BRANDTEKNISK RAPPORT VEDR. SVENDBORG KOMMUNE – BRYGHUSET PLEJECENTER

Dato : 11-05-2021
Version : 2
Projektnummer : RE33240-001
Projektadresse : Bryghusvej 2, 5700 Svendborg

Figur 1: Manglende brandsikring og brandtætning ved faldstammer/afløb udført i plast i kælder

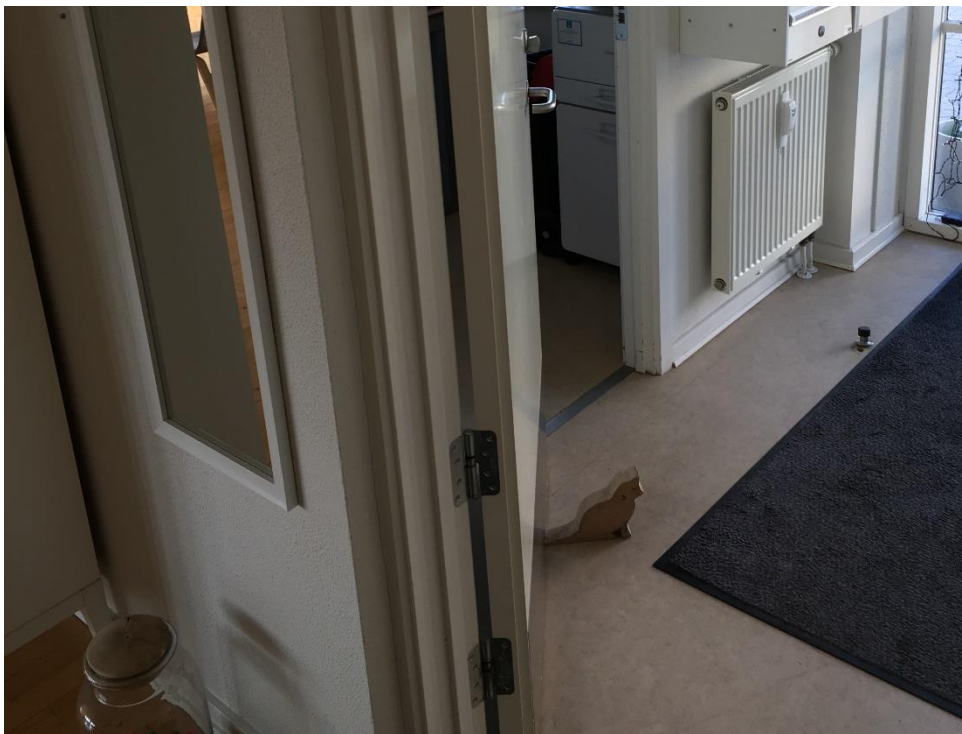
Herunder ses aktuelle eksempler på manglende brandtætning omkring gennemføringer i brandadskillende bygningsdele, manglende brandmæssig adskillelse mellem lokaler i det aktuelle byggeri.

"Stk. 1: Gennemføringer for installationer i brandvægge og brandsektionsvægge skal lukkes tæt, så adskillelsernes brandmæssige egenskaber ikke forringes."
